地層処分に関する声明を踏まえた 技術的・専門的観点の審議報告

2024年6月17日

地層処分技術WG

日本列島とフィンランドの地質特性の違い

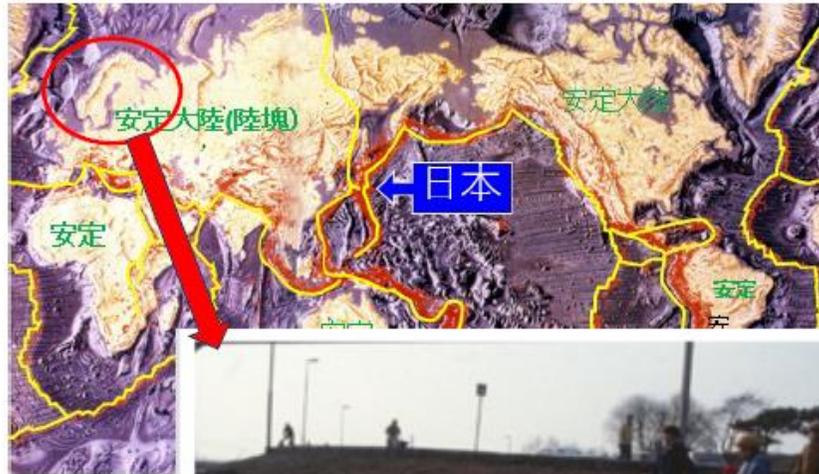
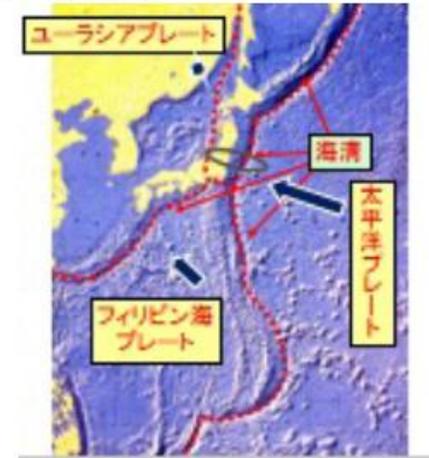
10億年以上、地殻変動のないスカンジナビアのような安定陸塊と、地殻運動の激しい、世界でも有数の変動帯にある日本列島では、地質条件が全く異なる。

地層処分は、安定陸塊で考えられた方法であり、変動帯には不適當である。

日本列島の脆弱な岩盤特性 (寿都町・神恵内村の場合)

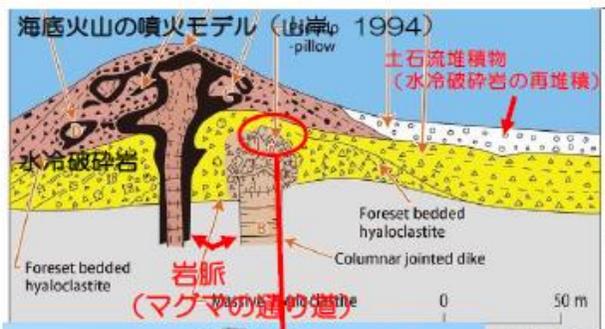
文献調査対象の寿都～神恵内地域は、新第三紀(約1千万年前)の海底噴火による水冷破碎岩(ハイアロクラスタイト)からなり、土石流の頻度が高い不均質岩盤。マグマの通り道(岩脈)は割れ目が顕著で透水性が高い。地下300m以深、数×数km²の地層処分場は、岩脈を含む無数の海底火山の断面を掘削することになり、水平・垂直方向に変化の激しい不均質な岩盤が対象となる。この岩盤は、強度が低く、第四紀未固結堆積物に匹敵する地山強度比(2以下)を示す(文献調査報告書(案);右下図)。

報告書(案)の概要調査以降の実施にあたっての留意事項として、「岩相変化が著しく、高い不均質性を有する」ことから「各岩相の分布と特性の把握」が必要とされている。しかし、概要調査でボーリング調査などをして、不均質な岩盤の空間的な広がりやの把握は困難であり、強度の低い高透水性の岩盤を避けることは不可能である。

- 文献調査対象地区内でハイアロクラスタイトを含む最終処分を行おうとする地層(地下300m以深の場所)の**透水性や強度の値は得られていません**。現時点では、**最終処分を行おうとする地層としての透水性や強度について、判断できない**と考えています。
- 現地調査における地質環境特性データ取得の観点から「岩相変化が著しく、高い不均質性を有することが想定されるハイアロクラスタイトを含む海底火山噴出物など(各岩相の分布と特性の把握)」を留意事項としています。概要調査へ進んだ場合には、最終処分法に定められた要件に照らして、**最終処分を行おうとする地層としての特性を評価**することとなります。

活断層について

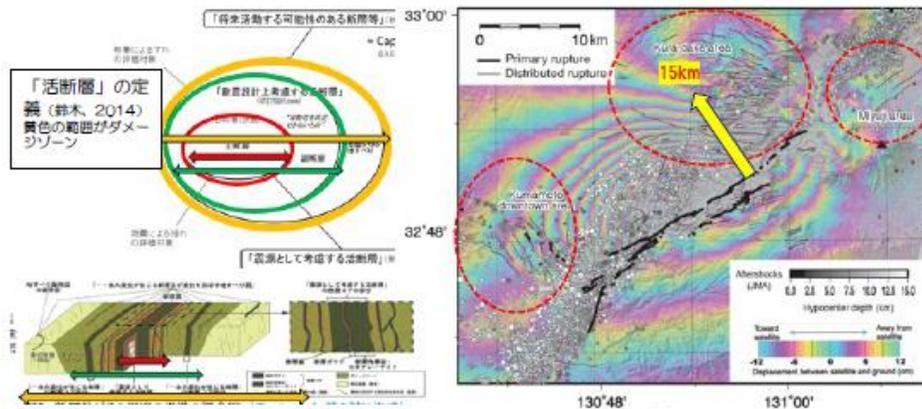
世界で最も活発な変動帯である日本列島では、活断層が確認されていないところでも、しばしば大きな地震が発生している。例えば、2018年の北海道胆振東部地震(M6.7)は、活断層である石狩低地東縁断層帯の東側約15km、しかも20~40kmの上部マントルに達する深度で発生した。

内陸地震は、活断層が認定された場所だけで起きるとは限らず、そうでない場所でも起きており、将来も起きる可能性があることを遠田・石村(2019)も、遠田(2013)も指摘している。
熊本地震でも、全長30kmの主断層に対し、15kmも離れた場所にまで、変位が及んでいることが明らかになった。

「評価の考え方」の「活断層」の定義では、そもそもスケールが入っておらず、主断層からごく狭い範囲だけに限られるような図になっているのが不適當。

図3 黒松内低地断層帯の評価において考慮した断層

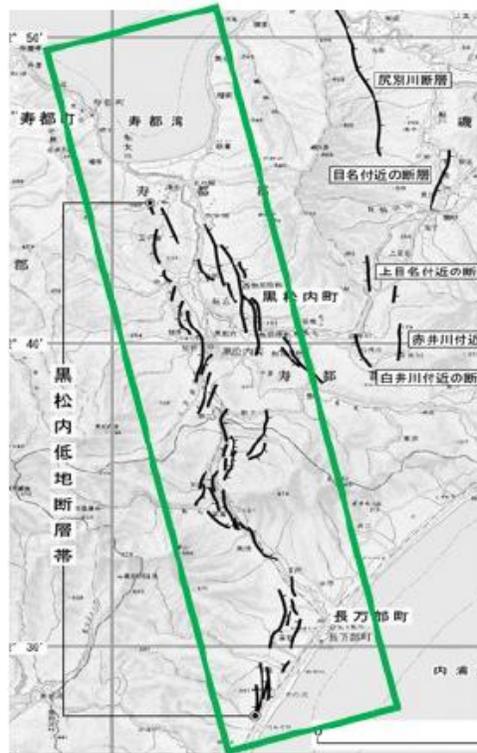
報告書(案)では、「黒松内低地断層帯」を、単に、その中の「白炭断層」1つだけを取りあげて、寿都地域の安全性を評価しているが、国の地震本部は、あくまでも、「黒松内低地断層帯」全体の長期安全性評価を行い、そこから、M7.3の地震が発生するとしているのであって、個別の断層評価ではなく、断層帯全体の活動性が評価されている。それを無視した本報告書(案)は無効である。個別断層が連動して大地震を起こすことは、熊本地震や、今回の能登半島地震でも証明されている。

- 文献調査報告書(案)では、**地震の観点ではなく、ずれによる人工バリア損傷防止の観点から、個別の断層それぞれの断層面および断層コアを避ける**こととしています。
- 地震動の大きさなどに影響する活断層の連動の影響については、概要調査以降に検討していきます。

能登半島地震の新知見 (深部流体起源の地震と活断層帯への連動地震)

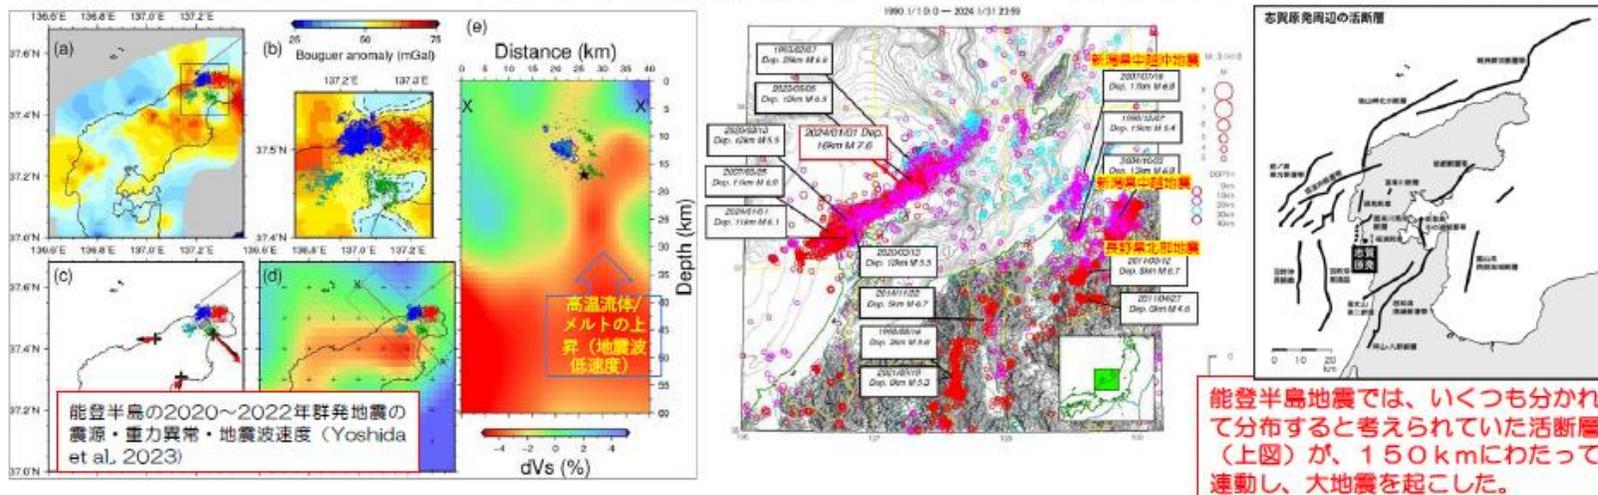
- 能登半島の群発地震(2020~2023)は、マントルから上昇したメルト(land/or)流体が地震を引き起こし(左上図)、2024年元日の地震は、群発地震の震源から半島北部沿岸域の150kmの活断層帯に連動した。能登半島は1993年以来、M6を超える地震が起り、2007年新潟県中越沖地震など新潟~長野周辺でも地震が活発化していた(前兆現象)。
「評価の考え方」・「報告書(案)」の問題点
海底活断層の認定; 音波探査だけでは不十分で、変動地形学的手法によらなければわからないことが、積丹半島沖や能登半島北部沿岸で明らかになった。原子力規制委員会も、地球物理学的手法と、変動地形学的手法を独立に評価すべきことを規定しており、音波探査だけを評価している報告書(案)は、不十分である。

- 2024年能登半島地震を引き起こしたと考えられる海底活断層は、地震前の音波探査により、その存在が知られていたと考えられています。
- 文献調査報告書(案)では、**地震の観点ではなく、ずれによる人工バリア損傷防止の観点から**、断層の断層面および断層コアを避けることとしており、**変動地形学的調査結果、地質調査結果、地球物理学調査結果に関する知見を、総合的に評価しています。**
- 御指摘の**原子力規制委員会の規制基準は、変動地形学的調査、地質調査、地球物理学調査により総合的に評価することを求めていると考えられます。**

(寿都の深部流体起源の地震と黒松内低地断層帯への連動地震)

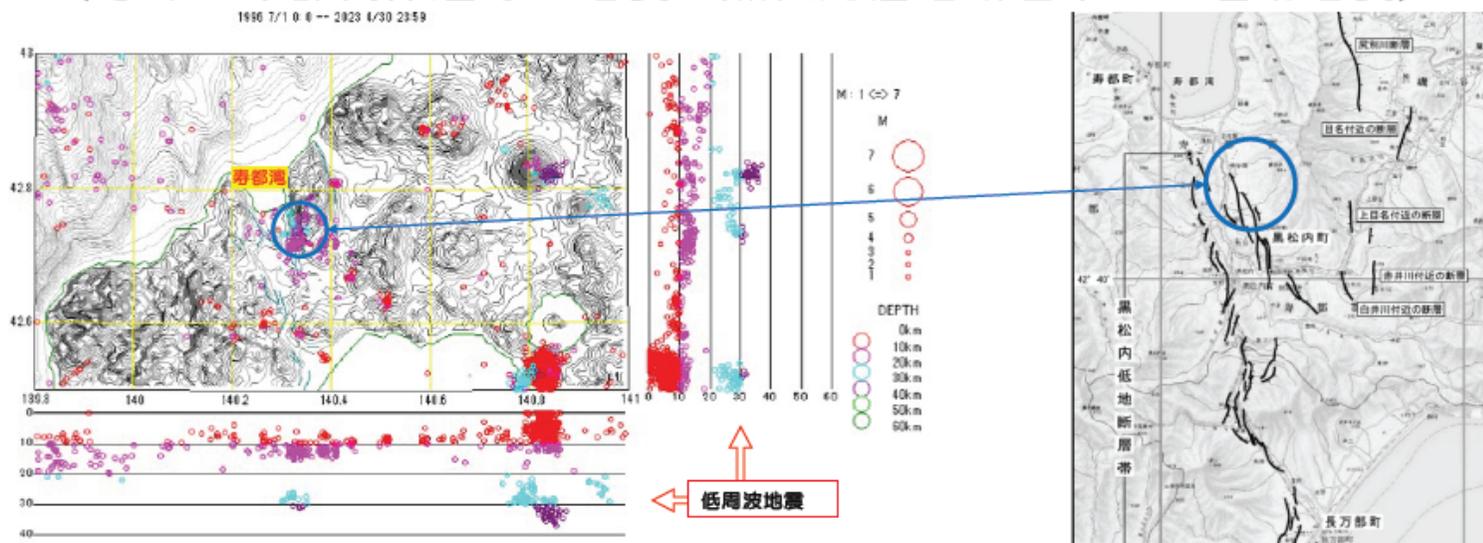
- 寿都湾付近は、地下10kmと30kmを震源とする地震が頻発し(左図)、地下30kmの低周波地震は深部流体(メルトand/or熱水)に関与し、10kmの地震の原因となっている (Shiina et al., 2018)。
- 寿都町から黒松内町には、黒松内低地断層帯が走り、寿都の低周波地震が活発化すれば、黒松内低地断層帯に連動し、大地震を起こす可能性は否定できない。

低周波地震の評価; 「新たな火山の可能性」に限定した一面的な評価しかしていない。

- 文献調査報告書(案)では、**低周波地震や深部流体の有無に関わらず、断層のずれによる人工バリア損傷防止の観点から、断層面や断層コアを避けること**としています。
- 低周波地震の発生メカニズムおよび深部流体などと断層活動の関連性については**今後も情報収集、検討を進めていきます。**

日本列島と北欧の地質特性の違いについての御指摘

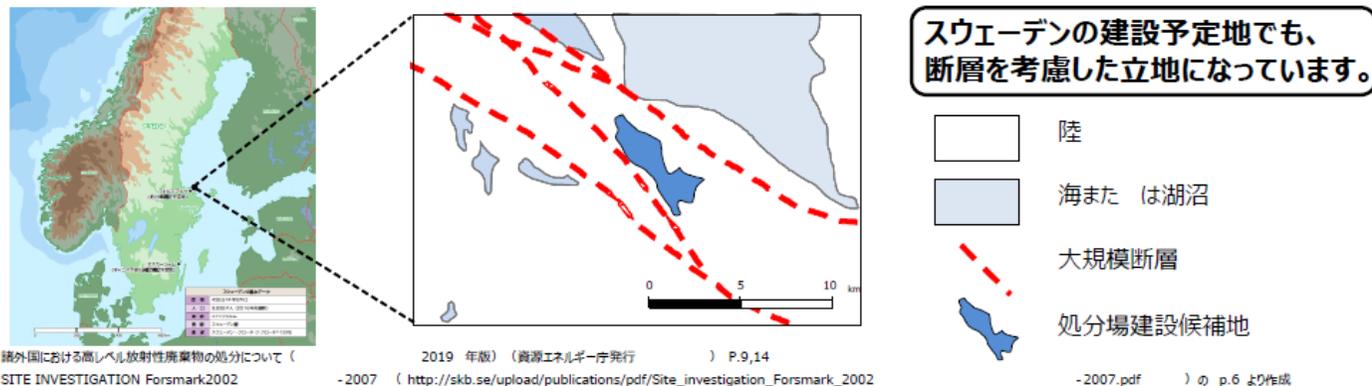
- 10億年以上、地殻変動のないスカンジナビアのような安定陸塊と、地殻変動の激しい、世界でも有数の変動帯にある日本列島では、地質条件が全く異なる。
- 地層処分は、安定陸塊で考えられた方法であり、変動帯には不適當である。

- 変動帯である日本でも、断層活動や火山活動が起こる地域はほとんど変化しておらず、繰り返し同じ地域で起こっているため、そういった地域を避けることで、地質環境が大きく変化しない場所を探すことは可能であると考えている。
- 北欧でも、氷河期に形成される氷床の成長・後退に伴い荷重が変化し、断層活動や地盤の隆起・沈降が生じているため、日本と同様、段階的な調査を経て処分地を選定している。

内陸型地震に関する御指摘

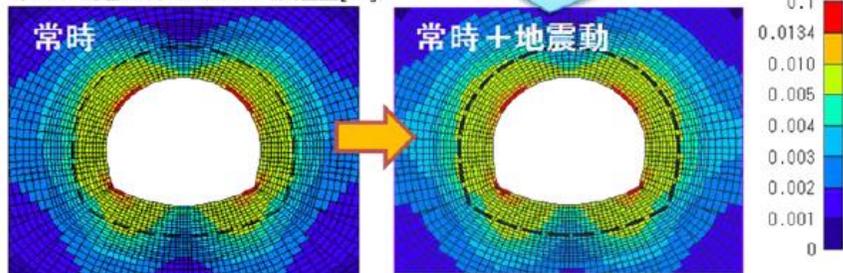
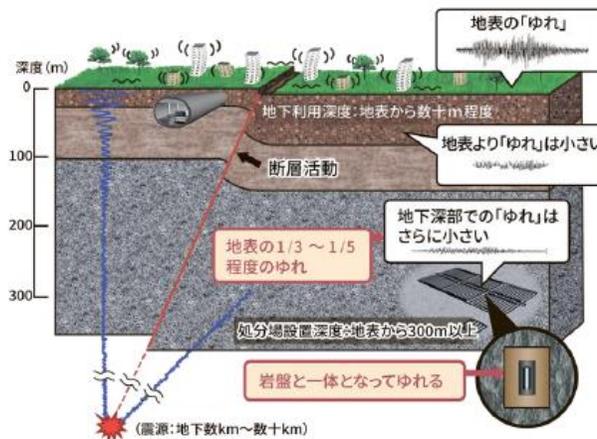
- ▶ 世界で最も活発な変動帯である日本列島では、活断層が確認されていないところでも、しばしば大きな地震が発生している。例えば、2018年の北海道胆振東部地震(M6.7)は、活断層である石狩低地東縁断層帯の東側約15 km、しかも20~40 kmの上部マントルに達する深度で発生した。

- 数万年以上を見据えた長期的なリスクとして、地震のゆれによる影響は限定的と考える。
- 地震時には廃棄体は周囲の岩盤と一体となってゆれるため、**地震のゆれによって埋設した廃棄体が破壊される可能性は低い**と考えられる。また、一般的に地下深くのゆれは地表より小さい。
- 地層処分施設の建設・操業中は、**地震のゆれによって施設が損傷することを防ぐため、最大級の地震を想定した耐震設計を行う。**

計算の結果、**地震の揺れによる坑道のひずみはほとんどない**
(最大でも0.06%程度)
